擬建寶馬山行人通道系統

公眾會議 - 討論事項要點

地點 : 銅鑼灣福蔭道七號銅鑼灣社區中心三樓多用途禮堂
日期 : 二零一八年四月十五日(星期日)
時間 : 下午三時至下午六時十五分

優化方案分段 1：英皇道至富澤花園

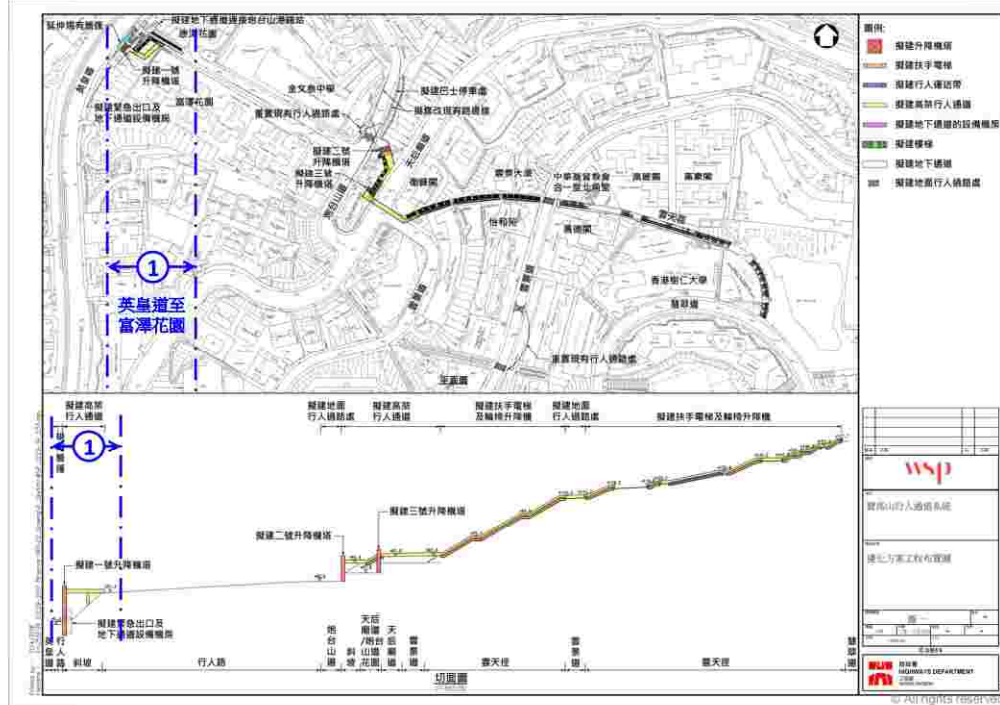
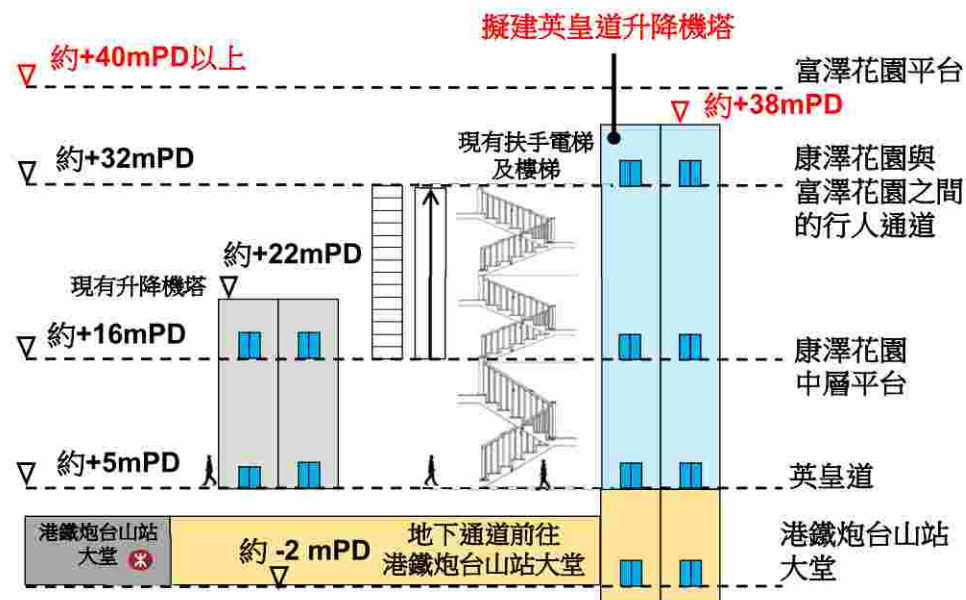
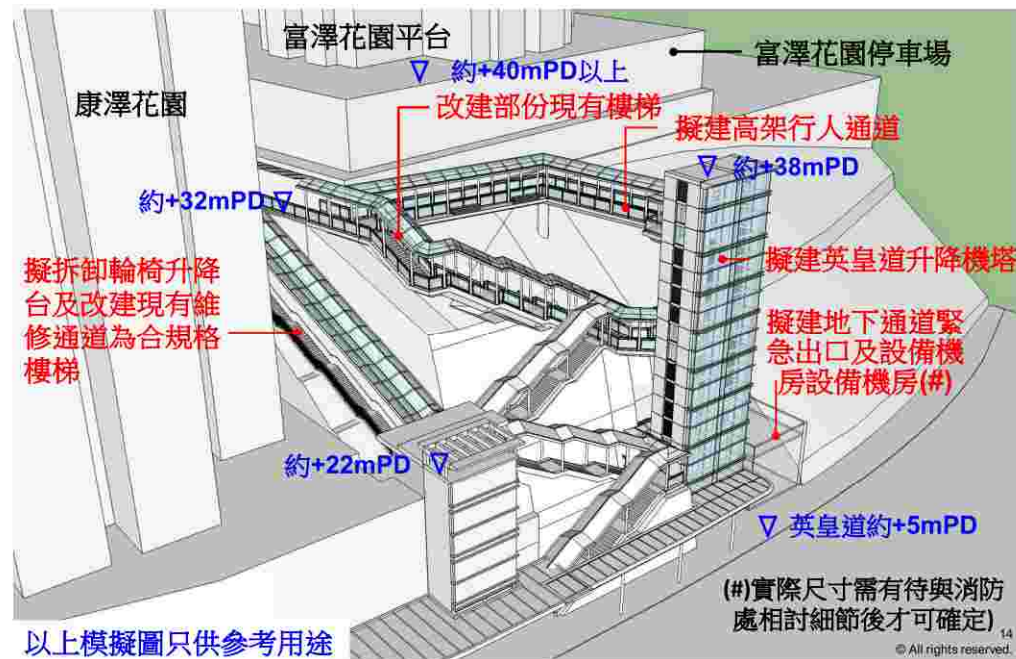
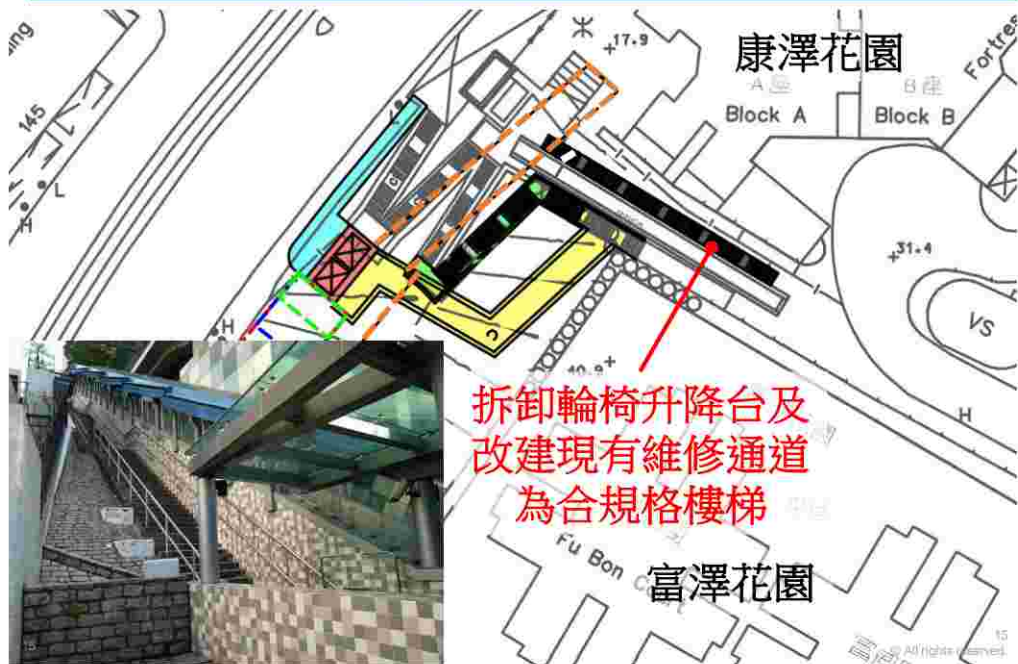
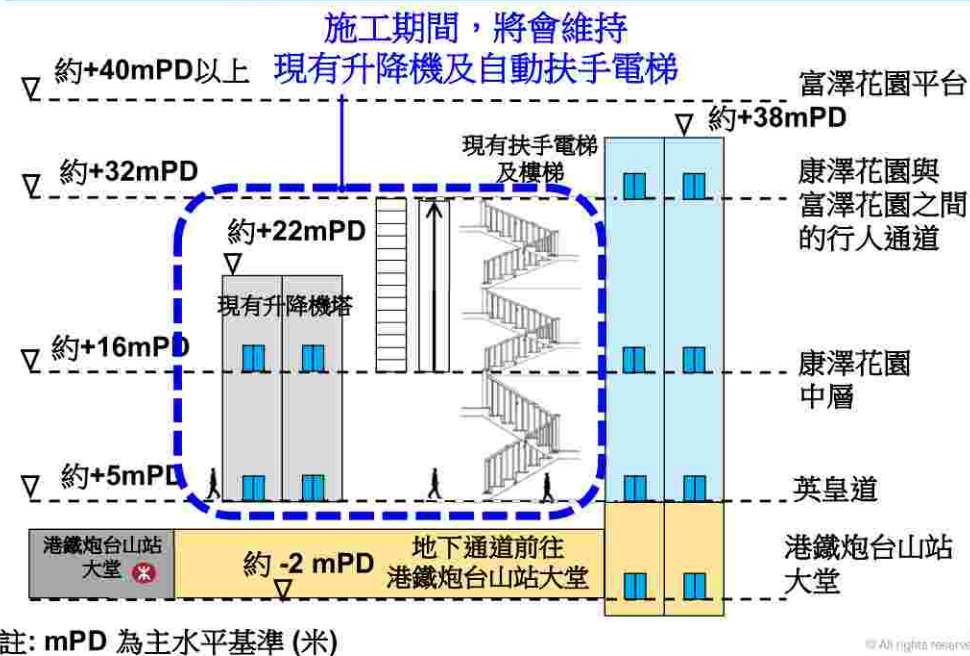
1. 為何需要設置無障礙通道？

2. 是否可以在現有維修通道上加建一條往下行的自動扶手電梯，以代替擬建的升降機？

3. 是否可以開放現有維修通道與公眾使用，同時保留現有輪椅升降台作為無障礙設施，以代替擬建的升降機？

4. 是否可以改建現時的一部升降機向下伸延連接港鐵炮台山站，另一部升降機保持運作？

5. 是否可以將現有兩部升降機向上伸延連接炮台山行人通道高位平台，以代替擬建的升降機？

6. 擬建的升降機塔會否加劇英皇道行人路的擠塞情況？

7. 擬建的升降機會否導致現有斜坡不穩（例如水土流失）甚至影響富澤花園結構安全？

8. 擬建的升降機塔會否遮擋富澤花園的景觀，甚至影響居民私隱？

優化方案分段 2：炮台山道至天后廟道

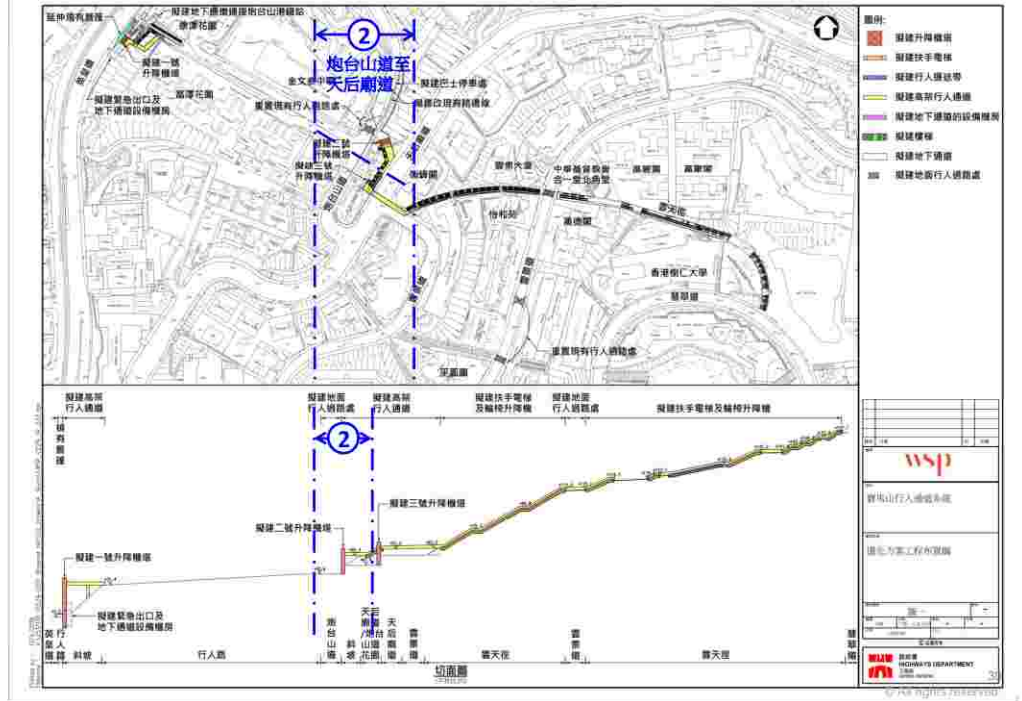
1. 不贊同興建行人天橋橫過炮台山道及徵收富澤花園私人土地。

2. 將現有炮台山道行人過路處移近康澤花園車路出口會否危害過路人士安全。

3. 是否可以以自動扶手電梯取代炮台山道升降機塔。

優化方案：取消於該行人路段興建上蓋

優化方案分段 3：橫跨天后廟道

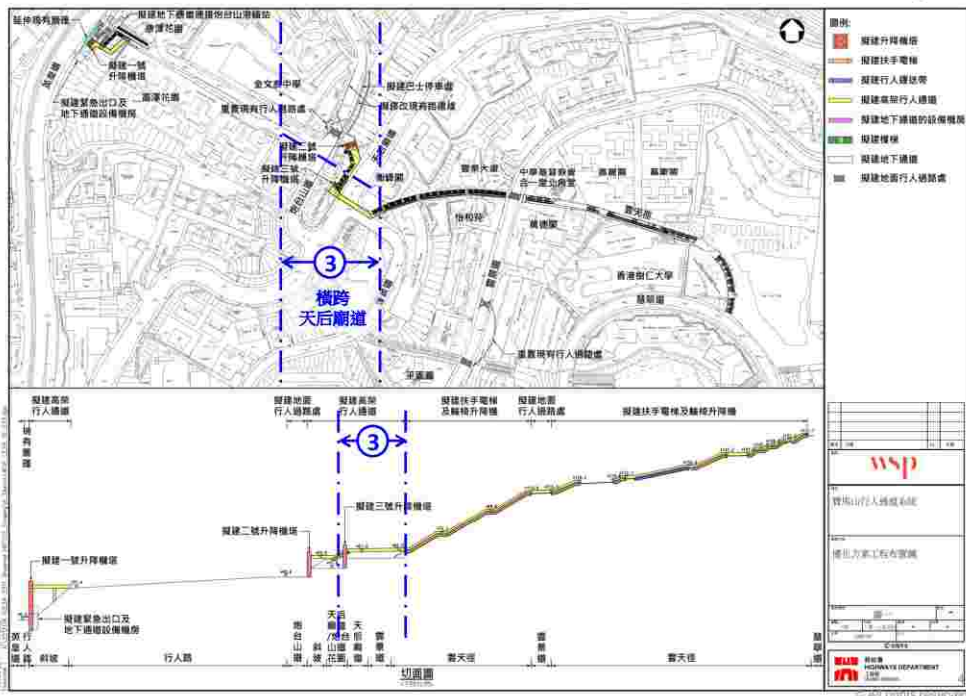
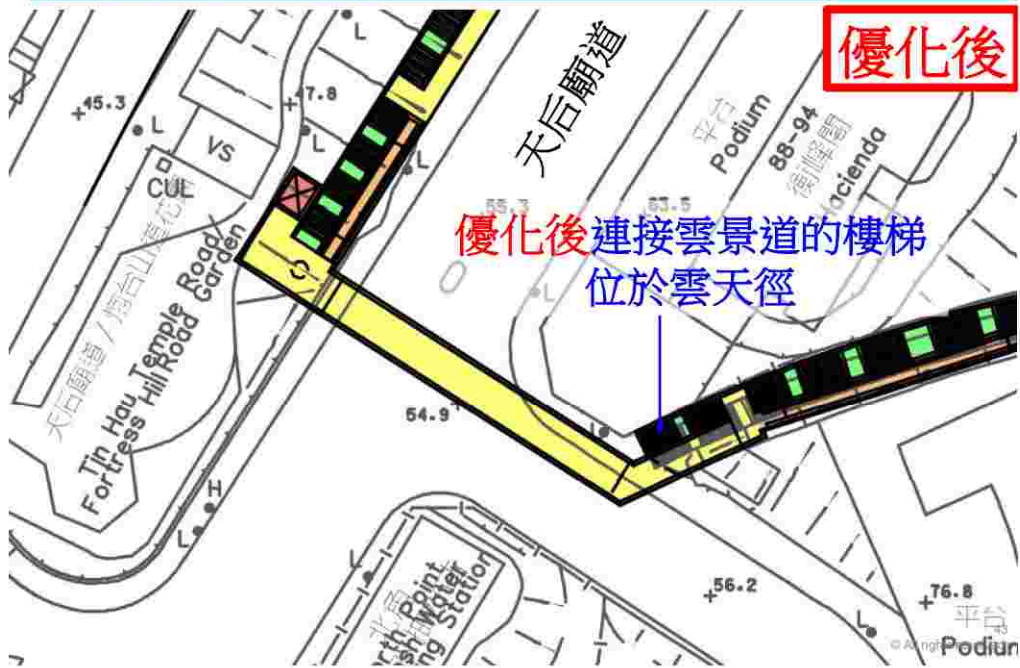
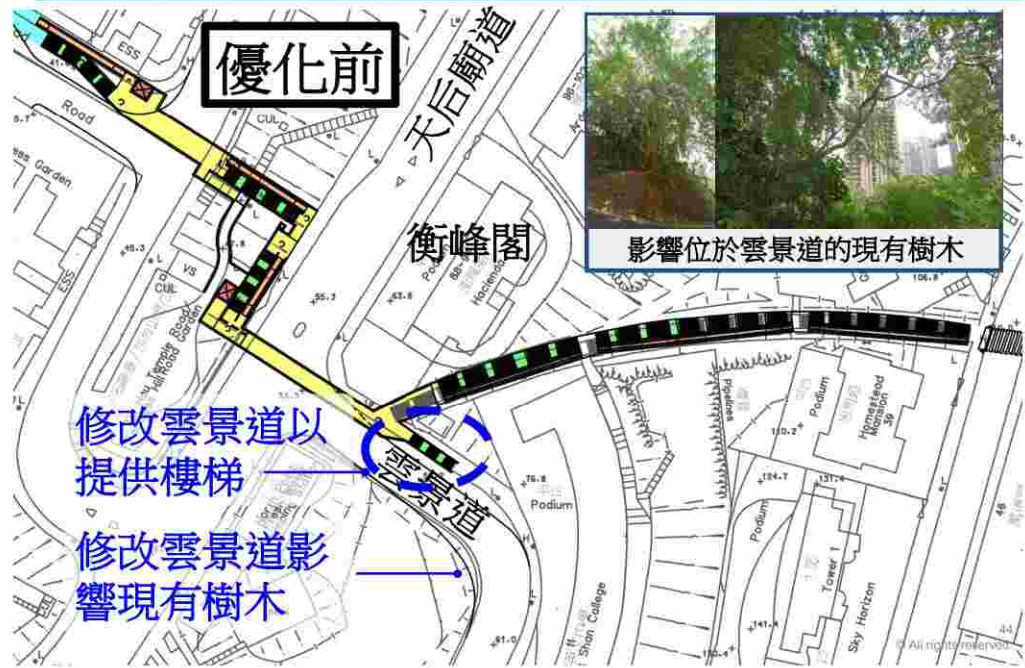
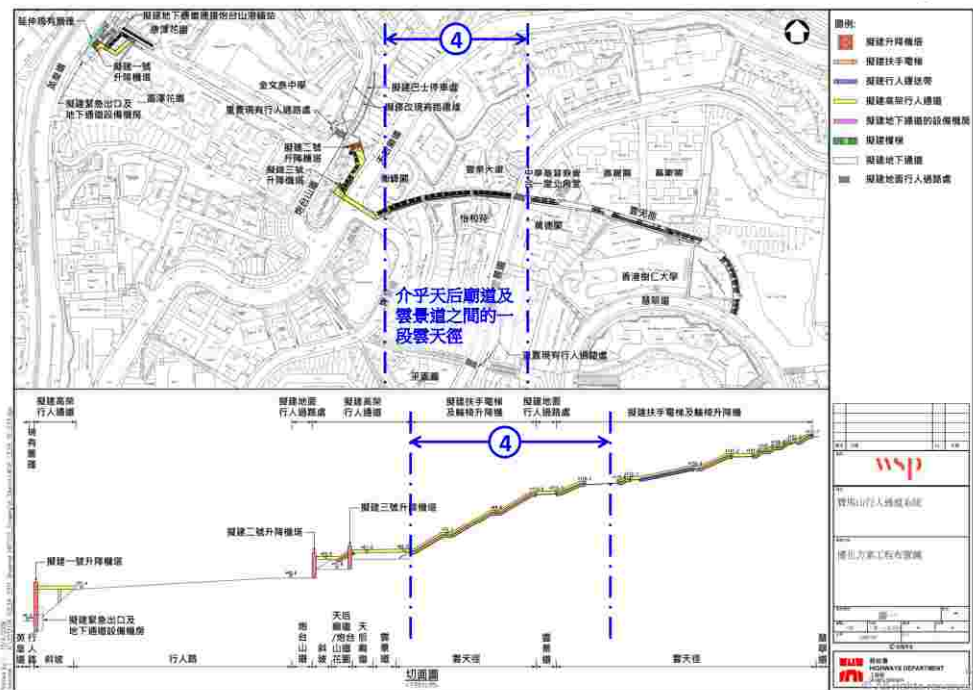
1. 擔心擬建的高架行人天橋會對鄰近的居民，造成私隱、噪音、治安和衛生問題等影響。

優化方案分段 4：介乎天后廟道及雲景道之間的一段雲天徑 (附件1-1)

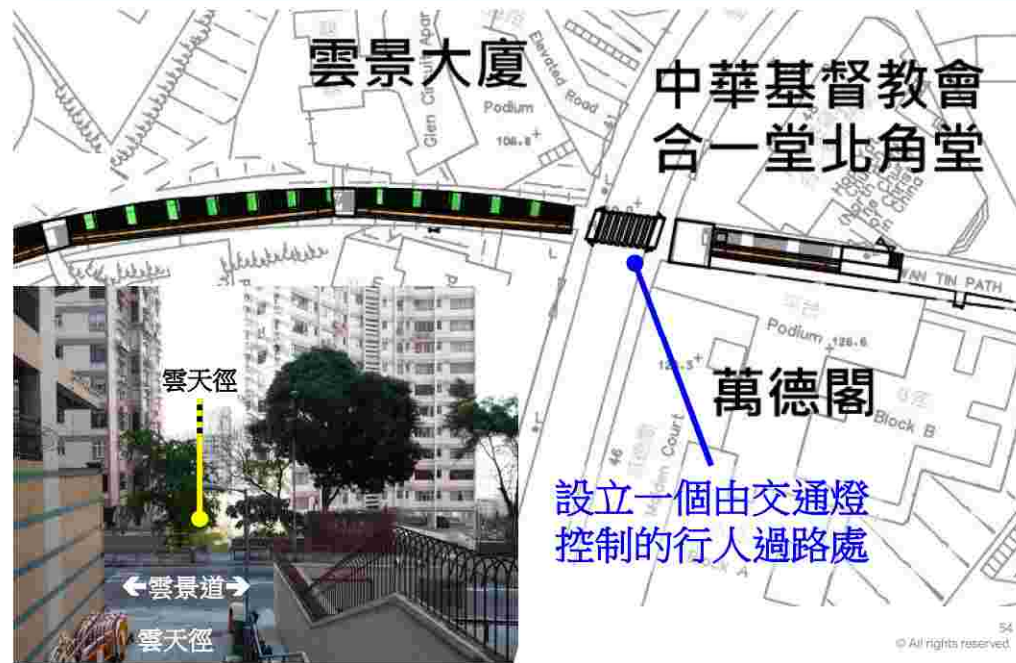
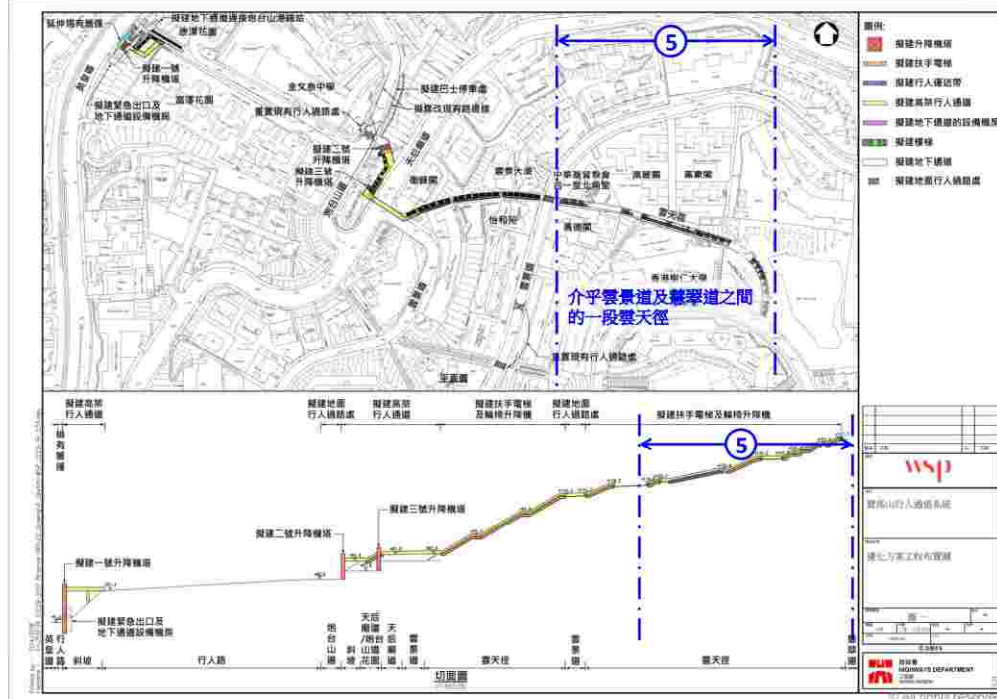
1. 擔心擬建的自動扶手電梯會影響衡峰閣。

優化方案分段 5：介乎雲景道及慧翠道之間的一段雲天徑

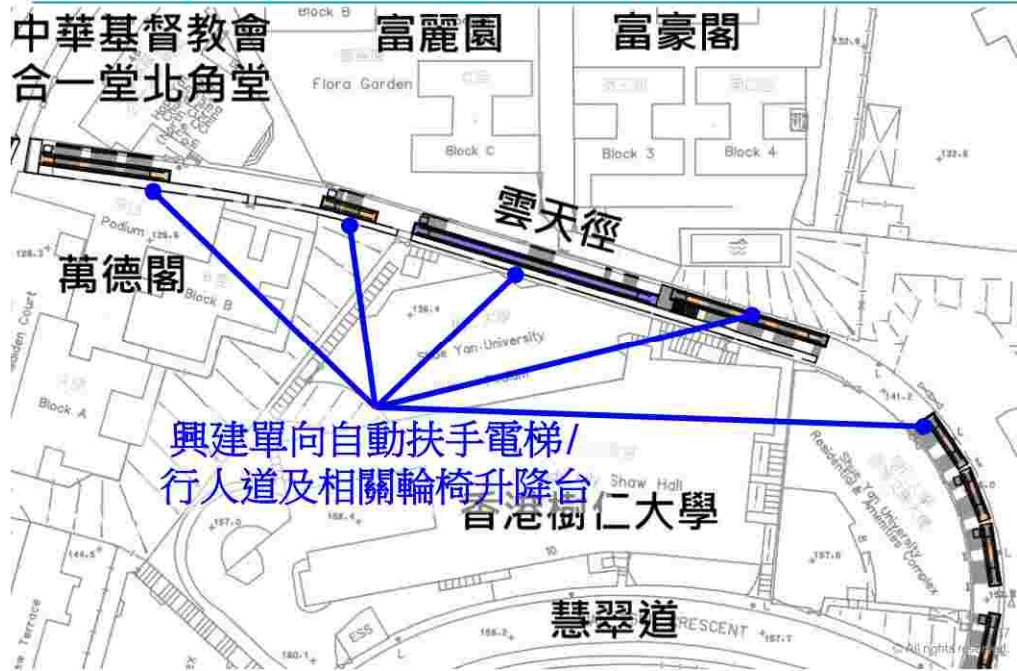
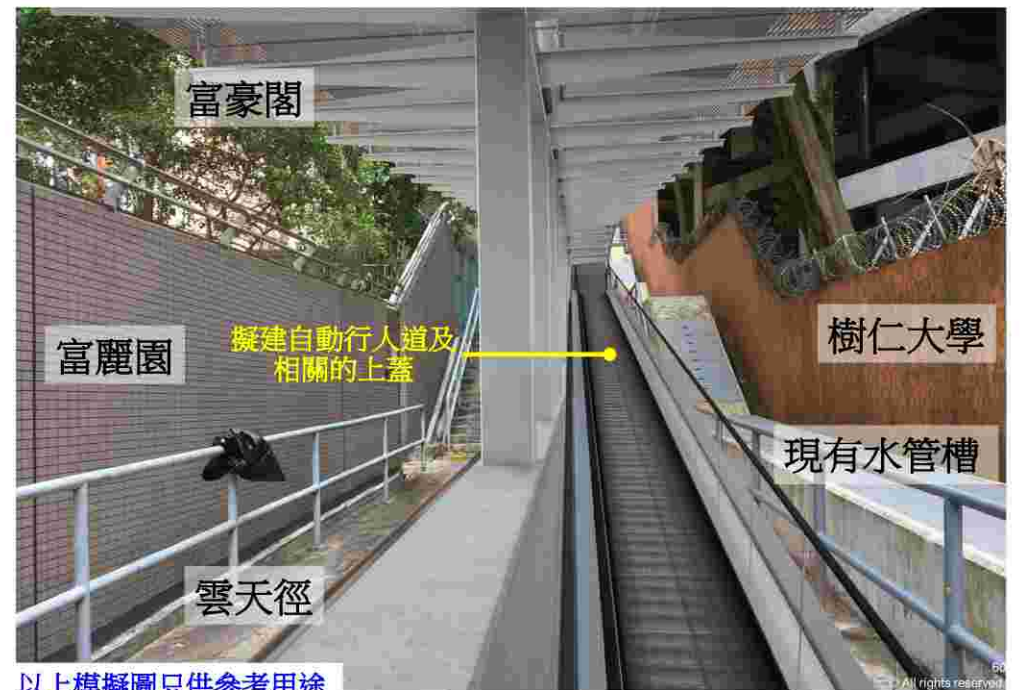
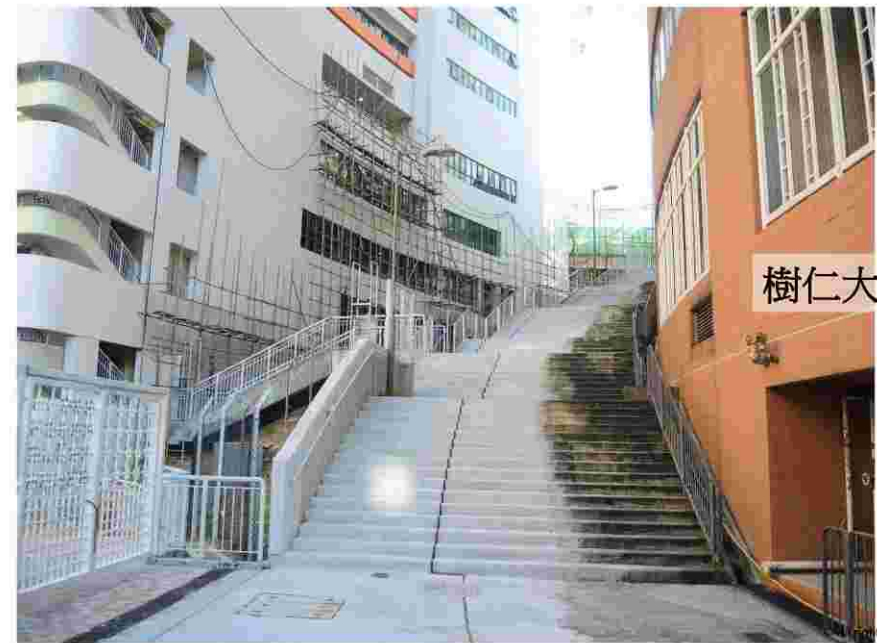
1. 擔心擬建的自動扶手電梯會影響富麗園及富豪閣。

- 現時只有少數樹仁大學的學生和行山人士會使用雲景道和慧翠道之間的一段雲天徑，行人通道應建至雲景道便可，不用延伸至慧翠道。
